Variante al Regolamento Urbanistico per interventi puntuali all'interno del territorio urbanizzato individuato ai sensi dell'art.224 della L.R.65/2014

**Sintesi delle osservazioni presentate
e proposte di controdeduzioni**

Novembre 2019

OSS. 2.1

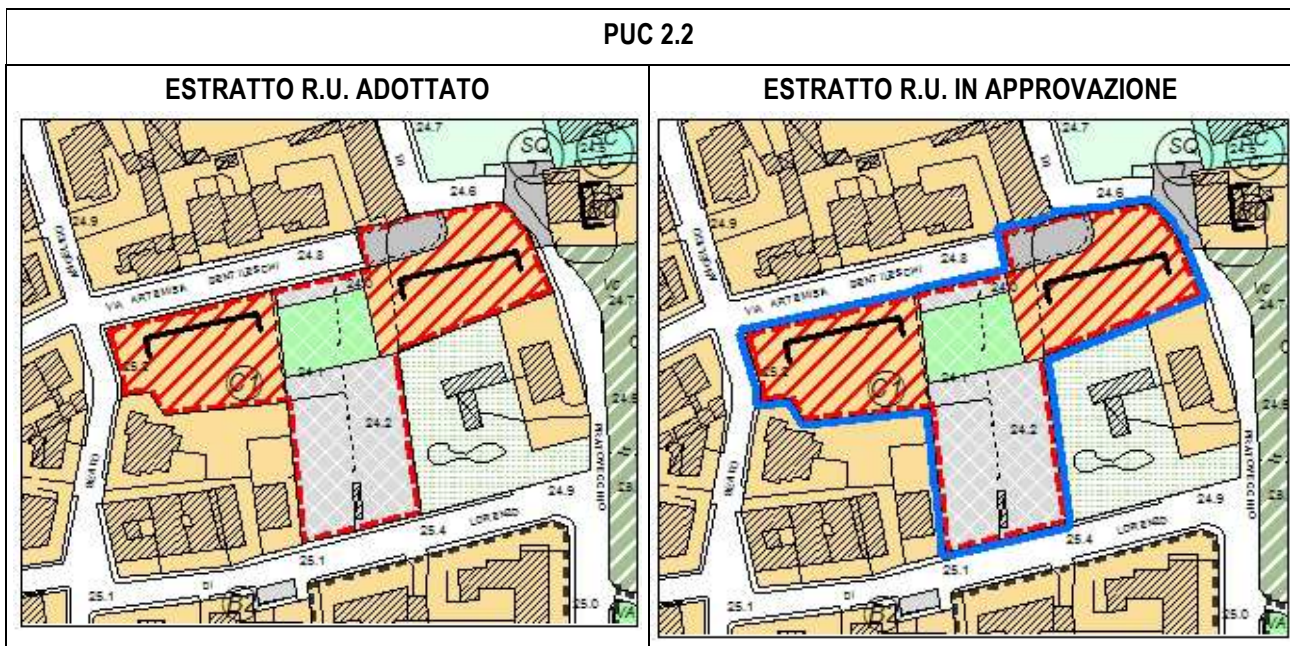
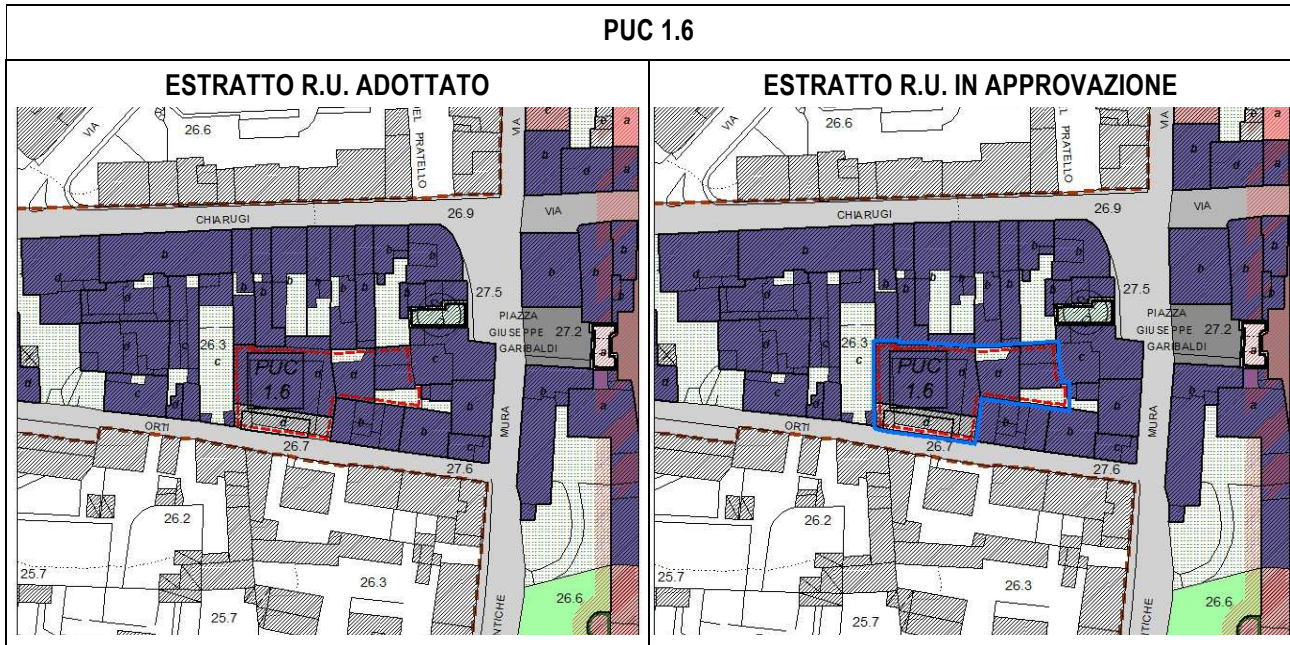
1) Piani Urbanistici Convenzionati: S'invita l'amministrazione a considerare l'opportunità di inserire nella variante anche i Progetti Unitari Convenzionati ancora non convenzionati al termine di cinque anni dalla data di approvazione de RU inseriti nel perimetro del territorio urbanizzato.	Considerati i criteri generali con cui la Variante al R.U. in oggetto è stata definita, si ritiene che i Progetti Unitari Convenzionati per i quali non è ancora stata stipulata la relativa convenzione debbano necessariamente essere reiterati. Si propone pertanto di accogliere l'osservazione e di reiterare le seguenti Schede Norma che rispondono ai criteri generali della Variante: -PUC 1.6 -PUC 2.2 -PUC 2.3	
		Esito punto osservazione: Accolto

Esito punto osservazione: Accolto
Modifiche apportate: Zoning, modifica scheda norma e modifica NTA del RU		
Esito osservazione :		Proposta Ufficio:

OSS. 2.3

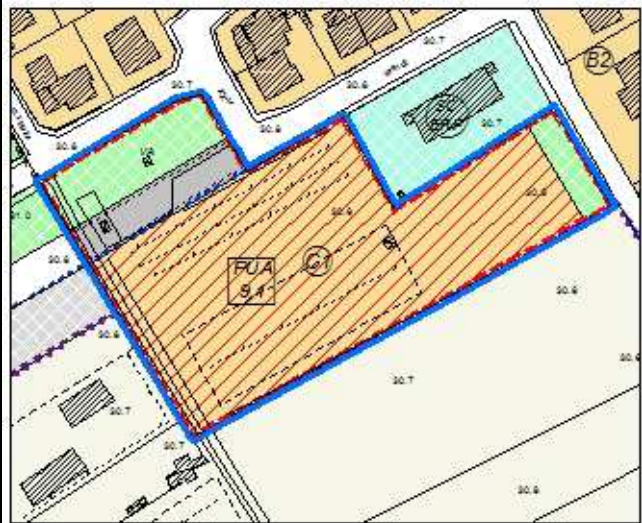
Esito punto osservazione: Accolto
3) PUA 9.1: Si chiede di riconsiderare la natura dello zoning (suddivisione grafica delle diverse zone urbanistiche all' interno della perimetrazione del PUA), ovvero che tale suddivisione sia da intendersi di natura indicativa e non conformativa, in modo la successiva progettazione urbanistica attuativa possa raccordarsi a quanto contenuto nel Verbale sopracitato, fermo restando il rispetto delle quantità contenute nella scheda norma allegata al PUA 9.1.	Valutata l'osservazione congiuntamente alla n.4 ed alla n.16, analizzati gli esiti della conferenza paesaggistica svoltasi ai sensi dell'art.23 della Disciplina di Piano del PIT-PPR, si ritiene che la scheda norma PUA 9.1, debba contenere un apposito riferimento che consideri la suddivisione dello zoning della scheda stessa non conformativo ma esclusivamente indicativo, in modo che il Piano Attuativo che verrà eventualmente presentato, possa raccordarsi con le indicazioni della successiva Conferenza paesaggistica, senza la necessità di ulteriore variante al R.U.

ESTRATTO R.U. IN APPROVAZIONE

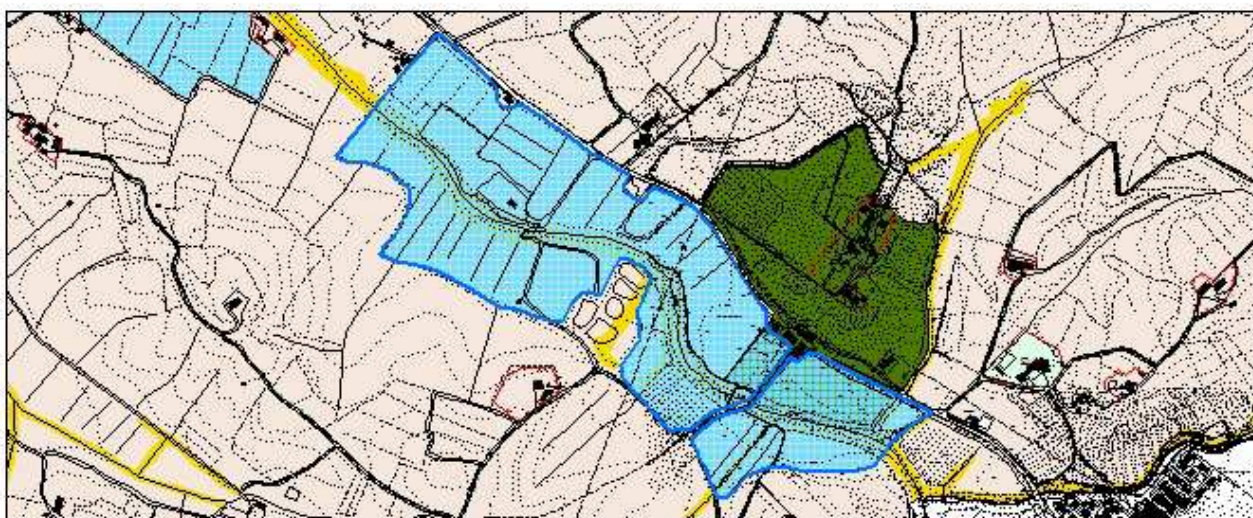
OSSERVAZIONE N.3		
Richiedente/Prot	Individuazione	Territorio
E-Distribuzione prot. n. 611940 del 05/09/2019	F. n. 58 particella n. 128	Loc. Martignana
Sintesi dell'Osservazione:	Controdeduzioni:	
<p>Apposizione di vincolo preordinato all'esproprio.</p> <p>E - Distribuzione, più che formulare una vera e propria osservazione, intende segnalare la presenza, all'interno della particella individuata, di una cabina elettrica e, in prospicenza dei terreni interessati dall'opera, la presenza di elettrodotti di media tensione, il cui tracciato non è modificabile.</p> <p>La segnalazione è finalizzata, da un lato, a sottolineare la necessità dello spostamento della cabina elettrica, dall'altro a sottolineare il potenziale pericolo per gli addetti ai lavori, al momento della realizzazione dell'opera, con conseguenti responsabilità a carico della amministrazione.</p>	<p>Con la variante in oggetto, l'A.C. ha inteso confermare i vincoli preordinati all'esproprio già apposti in sede di approvazione del II RU.</p> <p>La realizzazione delle casse di espansione è di competenza del Consorzio Medio Valdarno che ha predisposto il progetto preliminare. E' in fase di definizione il progetto definitivo.</p> <p>La segnalazione effettuata da E -Distribuzione verrà inoltrata di conseguenza al Consorzio Medio Valdarno, che ne dovrà tenere di conto sia nella elaborazione del progetto definitivo che nelle successive fasi di realizzazione dell'opera.</p>

Esito osservazione : Con le motivazioni e precisazioni di cui sopra, l'osservazione è da ritenersi accolta	Proposta Ufficio: Accolta

Zoning e modifica scheda norma

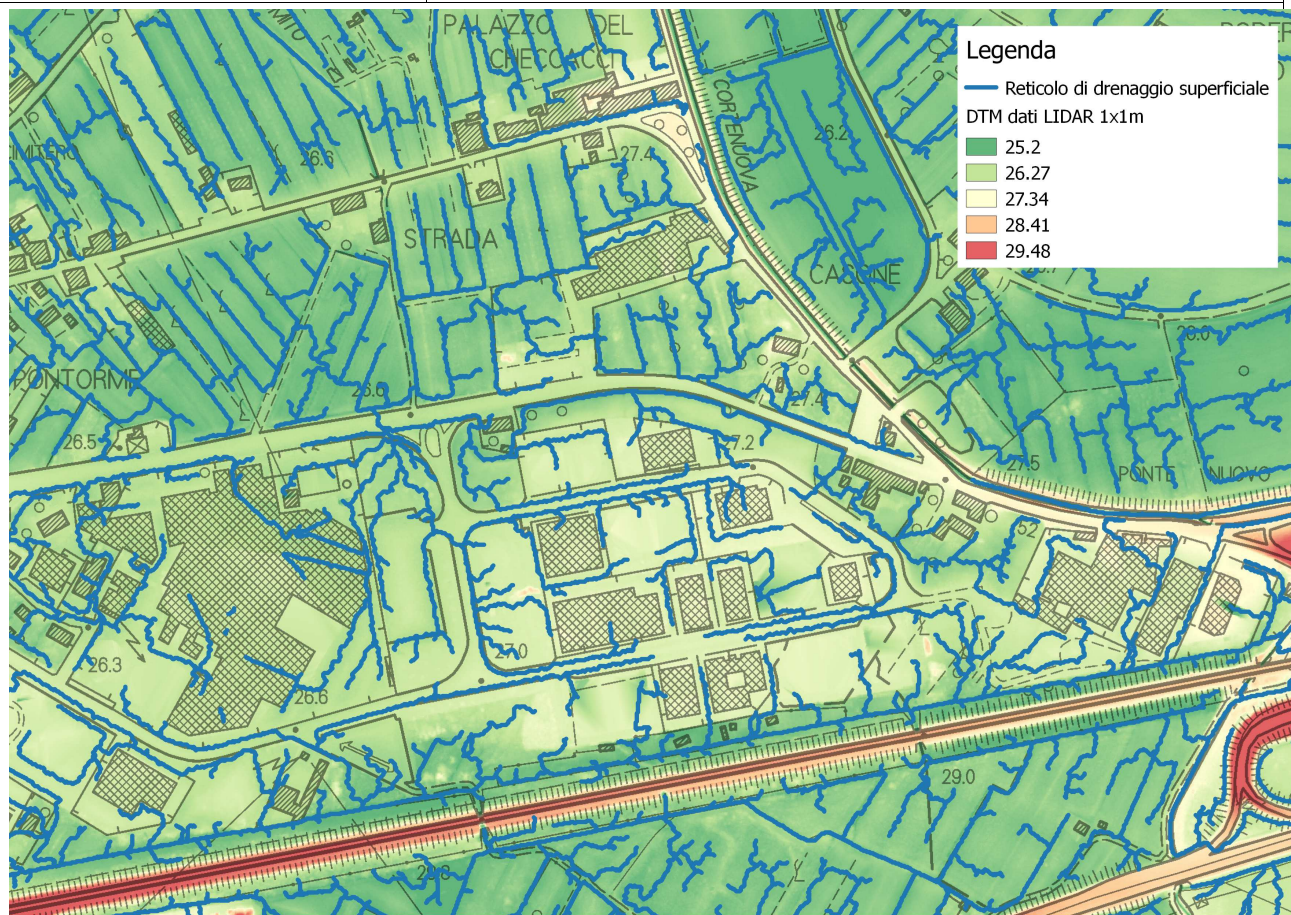
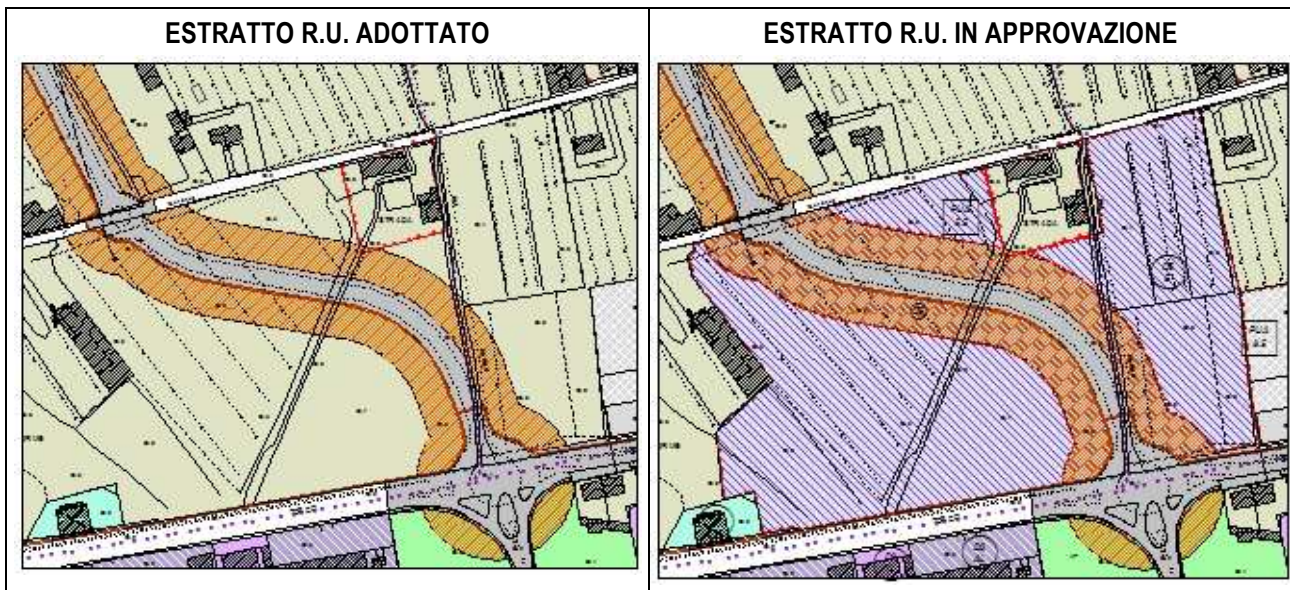
1) <u>Indirizzi Programmatici</u> L'Avvio del Procedimento ai sensi dell'art.17 comma 2 è stato compiuto contemporaneamente al rapporto preliminare per la valutazione ambientale strategica, comprende tra gli interventi da reiterare anche il PUA 5.5. Nella Relazione Generale a pag.39 si trova ancora il riferimento al PUA 5.5 e quindi si ritiene che successivamente a tale data siano emerse circostanze e presupposti tali da stralciare la previsione.	La variante in oggetto si configura come variante semplificata ai sensi dell'art.30 e con la procedura di cui all'art.32 della L.R.65/2014. L'art.32 di detta legge non prevede l'approvazione dell'Avvio del Procedimento ai sensi dell'art.17 comma 2.. Il Comune di Empoli non ha quindi avviato il procedimento della variante in oggetto ai sensi dell'art.17 della L.R.65/2014, come erroneamente asserito dall'osservante. Il Comune di Empoli, prima dell'adozione della Variante al R.U. ha attivato la procedura di verifica di assoggettabilità a VAS ai sensi degli artt.22 e 23 della L.R.10/2010 tra i cui contenuti era inserita effettivamente anche la reiterazione del PUA 5.5. La semplice verifica di assoggettabilità, non è da considerarsi come un atto programmatico, ma un atto preliminare per capire gli effetti che gli interventi eventualmente da reiterare avrebbero avuto sul contesto ambientale. Si precisa che l'Autorità Competente, valutati i contributi avanzati dagli Enti competenti in materia ambientale, ha ritenuto di assoggettare a VAS la Variante in oggetto. Per quanto concerne il riferimento alla pag.39 della "Relazione Generale alla variante", si ritiene anche in questo caso che l'osservante abbia effettuato una lettura errata, in quanto tale relazione la cui corretta denominazione è "Relazione Generale", è un documento facente parte integrante della Variante al R.U. come adottata, in cui la reiterazione del PUA 5.5 non è prevista.

Esito punto osservazione: Non Accolto	
2) <u>L'asse viario di Serravalle</u> Lo stralcio del PUA 5.5 è da imputare principalmente alla volontà di esproprio dell'area per la realizzazione della nuova viabilità	Nella già citata "Relazione Generale" al punto 4.1 "Gli obiettivi della Variante" si specifica che <i>La Variante nasce dall'esigenza di concludere i procedimenti prevalentemente legati a Piani Attuativi, i quali non sono stati convenzionati nei termini di validità del Regolamento Urbanistico. Attraverso la presente Variante si intende pertanto reiterare le previsioni soggette a Piano Attuativo, con modifiche di minima entità, al fine di completare i procedimenti e i successivi atti autorizzativi. Attualmente i piani presentati al Comune sono 13</i> ". Tra i PUA in itinere, per i quali nell'ambito di validità quinquennale del R.U. era stata manifestata la volontà di attuare gli interventi, non è presente il PUA 5.5. Al momento della redazione della verifica di assoggettabilità a VAS ai sensi degli artt.22 e 23 della L.R.10/2010, l'Amministrazione Comunale ha ritenuto di riattivare la previsione PUA 5.5 per garantire la realizzazione della strada, in quanto obiettivo strategico fondamentale della pianificazione di questa parte della città. In seguito, viste le criticità idrauliche derivanti dagli aggiornamenti previsti dalla normativa, l'Amministrazione ha stralciato la previsione

<p>PUA 5.5, pur mantenendo la previsioni dell'asse stradale in quanto ritenuta opera strategica come specificato sopra. Tale scelta deriva dalla volontà di non condizionare la realizzazione della strada all'attuazione del PUA, viste le criticità emerse.</p>
	<p>Esito punto osservazione: Non Accolto</p>
<p>3) <u>Le motivazioni idrauliche</u> Non sussisterebbero alcune motivazioni di carattere idraulico in grado di stralciare il PUA 5.5</p>	<p>Le indagini effettuate dal consulente Ing.Simone Pozzolini hanno determinato un ulteriore elemento rafforzativo per lo stralcio della previsione relativamente alla pericolosità idraulica dell'area, che evidenziano:</p> <ul style="list-style-type: none"> - la scelta di ricorrere alla portata "idrologica" e non a quella "idraulica" nell'analisi del Fosso del Romito deriva anche dai confronti avuti in più occasioni con i competenti Uffici del Genio Civile in merito alle ipotesi da assumersi alla base degli studi in oggetto. Tale ipotesi risulta peraltro correntemente adottata nella redazione di studi idraulici a supporto di strumenti di pianificazione urbanistica, ed in particolare è stata impiegata sia nella redazione del Regolamento Urbanistico 2012 che nelle successive varianti, ultima delle quali la Variante Aree Industriali "Empoli fa impresa" (2019), garantendo quindi uniformità di analisi sull'intero territorio comunale; - anche non ricorrendo alla portata idrologica del Romito, l'area del PUA 5.5 risulterebbe comunque soggetta a rischio, data la sua posizione depressa rispetto alla sede della SS67 e della zona artigianale-industriale di Pontorme. Considerando la morfologia dell'area, l'insufficienza del sistema di fognatura dell'area artigianale porterebbe infatti all'accumulo delle acque di ruscellamento superficiale nella zona depressa del PUA 5.5. Tracciando il reticolo di drenaggio superficiale su base LIDAR mediante il software GIS SAGA, reticolo riportato in figura seguente si osserva come esso dreni gran parte delle acque meteoriche che interessano la zona industriale di Pontorme verso l'area oggetto di PUA 5.5, sormontando Via Tosco Romagnola in prossimità dello sbocco del Romito; pertanto, dato che per eventi pluviometrici significativi (tempi di ritorno 30 e 200 anni) è lecito attendersi che il sistema fognario della zona esaurisca la sua capacità di drenaggio, gran parte delle acque meteoriche che interessano la zona industriale raggiungono comunque l'area depressa del PUA 5.5, non variando in modo sostanziale le condizioni di pericolosità idraulica rispetto a quanto modellato con altro metodo di maggior dettaglio. - si osserva infine che nell'area le condizioni di pericolosità sono indotte dal Fosso Romito in misura principale, ma anche dal sistema Piovola Pratella, in misura secondaria, ma comunque presente. - Si osserva che, date le condizioni di pericolosità idraulica dell'area, la fattibilità del PUA sarebbe stata comunque subordinata agli interventi di sistemazione idraulica previsti dalla L.R. 41/2018.

Considerato che gli interventi soggetti a PUA non reiterati dalla presente Variante, sono comunque presenti negli elaborati grafici del RU come mera rappresentazione grafica, pur non essendo più efficaci ai sensi dell'ex. Art. 55 della L.R. 1/2005, si propone di reinserire graficamente negli elaborati grafici il PUA 5.5 specificando che tale PUA non è reiterato per le motivazioni sopra indicate.

ESTRATTO R.U. ADOTTATO	ESTRATTO R.U. IN APPROVAZIONE
-------------------------------	--------------------------------------

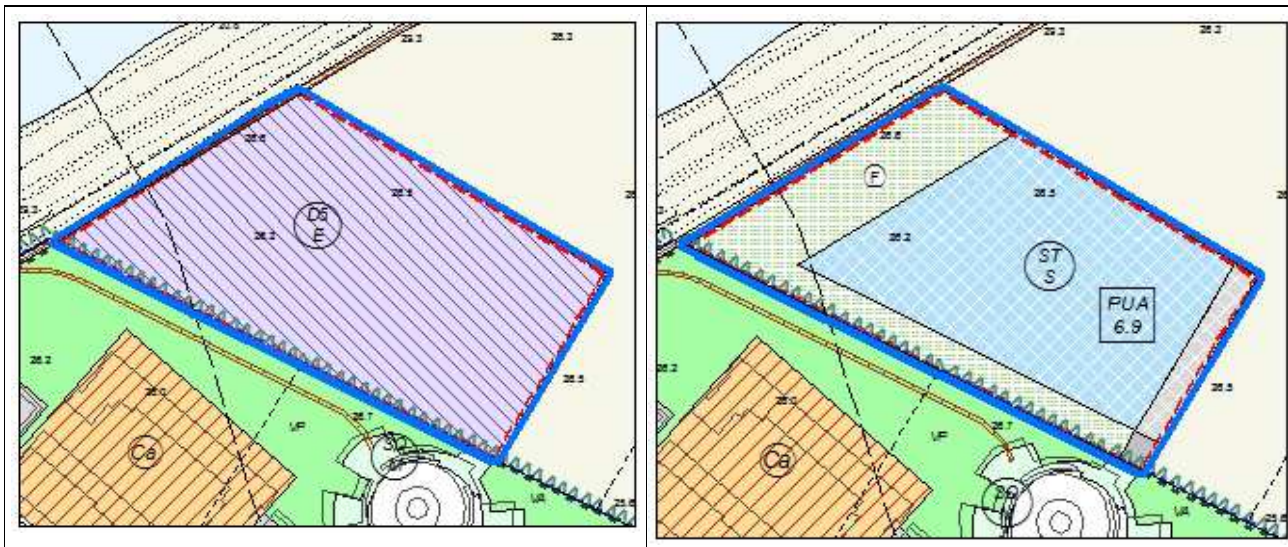
OSSERVAZIONE N.6		
Richiedente/Prot	Individuazione	Territorio
Olimpia Immobiliare srl Prot. n. 62535 del 05/09/2019	F. n. 3 particelle 1928,2005,2006,2009,2011,2013 PUA 6.9	Loc. Serravalle
Sintesi dell'Osservazione:	Controdeduzioni:	
<p>L'osservante chiede di poter variare le destinazioni ammesse nel comparto, al fine di realizzare una Residenza Sanitaria Assistenziale (RSA) e, di conseguenza, di variare alcuni parametri urbanistici indicati nella scheda norma.</p> <p>Nel dettaglio l'osservante chiede di modificare:</p> <ul style="list-style-type: none"> - La SUL, passando da 1500 mq a 3000 mq; - La superficie a parcheggio pubblico, passando dall' 80% della SUL al 40% della SUL; - Il numero di piani fuori terra, passando da 2 a 3 piani <p>(si sottintende anche una modifica dell'altezza massima consentita)</p>	<p>Le realizzazione di residenze sanitarie assistenziali risulta dalla scheda norma già possibile tra le destinazioni ammesse e ivi contemplate (attrezzature e servizi). Pertanto non è necessario aggiungere specifica destinazione.</p> <p>Relativamente alla richiesta di variazione dei parametri urbanistici, si ritiene che la destinazione proposta abbia una sua rilevanza in termini di interesse pubblico, in quanto volta ad incrementare lo standard territoriale per attrezzature sanitarie. L'accoglimento della osservazione consente, pertanto, di prendere atto delle richieste avanzate dal tessuto sociale, a fronte dell'esigenza di fornire servizi sempre più specializzati per bisogni crescenti e diversificati.</p> <p>L'accoglimento dell'osservazione comporta una diversa pianificazione in termini di zoning, standard e parametri. In particolare, la destinazione urbanistica dell'area diverrà ST/S e i parametri quelli disciplinati all'art. 82 del RU. Lo zoning individuerà delle fasce di rispetto a verde a protezione degli argini, come da invariante di cui alla scheda norma previgente e una fascia di 10 ml dal fosso esistente a margine dell'area, individuato quale corso d'acqua dalla RT aggiornamento reticolo idraulico DCR 20/2019. Lo zoning individuerà inoltre una fascia a parcheggio pubblico e una relativa viabilità di accesso con racchetta.</p> <p>Il soggetto attuatore sarà tenuto a progettare l'attrezzatura di concerto con gli uffici comunali, in quanto destinata allo svolgimento di un servizio di interesse pubblico, e a rispettare la normativa e il regolamento regionale di riferimento per la materia trattata, nella definizione sia dei requisiti procedurali, strutturali e organizzativi che professionali per il personale da impiegare.</p> <p>La variazione della scheda norma è accompagnata dalla ridefinizione del perimetro del comparto urbanistico in funzione del tracciato della pista ciclabile, approvato con DCC n. 85 del 25/10/2018.</p>

<p>Modifiche apportate: Zoning e modifica scheda norma</p>		
<p>Esito osservazione : Con le motivazioni e precisazioni di cui sopra, l'osservazione è da ritenersi accolta</p>	<p>Proposta Ufficio: Accolta</p>

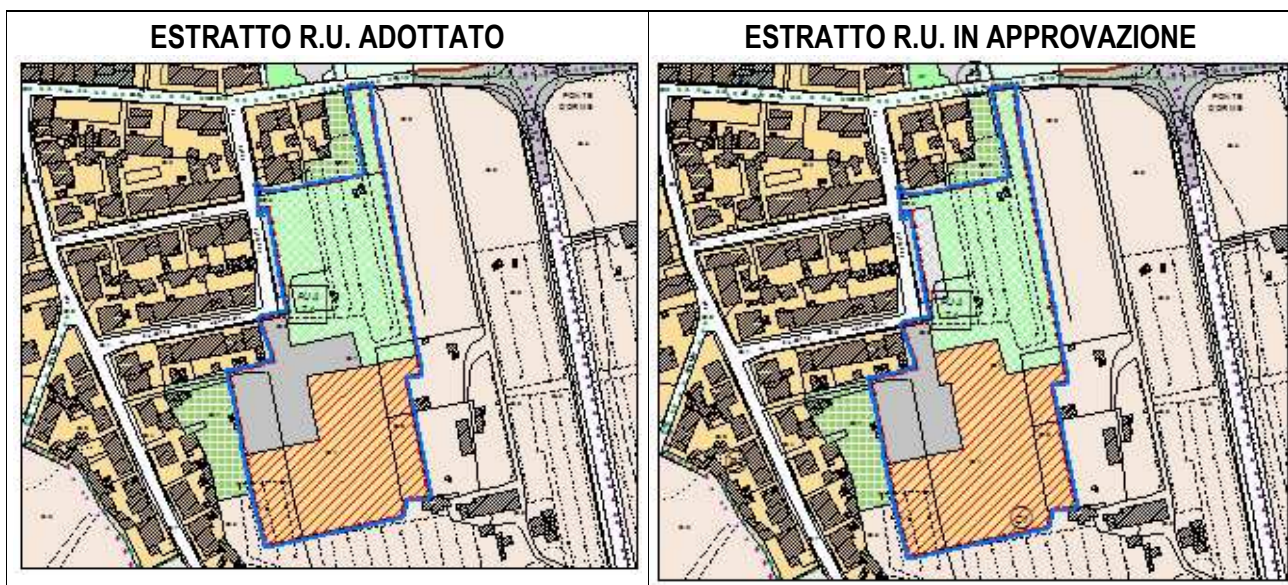
1) Si chiede di correggere alcuni refusi inerenti il dimensionamento di progetto della scheda norma	Fermo restando la ST pari 17.107 mq, in quanto non è stato modificato il perimetro del comparto, anche alla luce del parziale accoglimento del seguente punto 2, la misurazione effettuata da GIS dei dati urbanistici corrispondano a: Strade Piazze e parcheggi pubblici = 2.872 mq. Verde Pubblico = 6.427 mq.	
	Esito punto osservazione: Parzialmente Accolto

2) Si chiede una modifica degli elementi prescrittivi e specificatamente una parziale redistribuzione dei parcheggi stanziali al di fuori della superficie fondiaria prevista dalla scheda norma e quindi una modifica alla configurazione della medesima, prevedendo un aumento della superficie fondiaria	La proposta avanzata dall'osservante relativa alla modifica di superficie fondiaria, risulta accoglibile in considerazione delle specifiche motivazioni esposte, in quanto non determina alcun ampliamento del dimensionamento definito dalla scheda norma. Per quanto attiene alla possibilità di dislocare nel verde i parcheggi stanziali definiti al punto f degli elementi prescrittivi della scheda norma, l'amministrazione ritiene importante ricollocare la quota di parcheggio pubblico sul margine dell'area a verde pubblico, sebbene a discapito di esso, in quanto già più ampio rispetto a quanto stabilito nel 2 RU e comunque ben superiore ai minimi dello standard. Per tali ragioni la proposta risulta parzialmente accolta.

Esito punto osservazione: Parzialmente Accolto	
3) Si chiede una modifica dei parametri urbanistico edilizi, aumentando l'altezza massima e portando il numero massimo dei piani fuori terra da 3 a 4	Considerate le altezze dei fabbricati esistenti nell'aree limitrofe all'intervento in oggetto non si ritiene congruo l'aumento dell'altezza massima ammissibile dalla Scheda Norma. Si ritiene invece compatibile l'aumento del numero dei piani da 3 a 4.	
	Esito punto osservazione: Parzialmente Accolto

<p>Modifiche apportate: Zoning e scheda norma</p> <p>Esito osservazione : Con le motivazioni e precisazioni di cui sopra, l'osservazione è da ritenersi parzialmente accolta</p> <p>Proposta Ufficio: Parzialmente accolta</p>
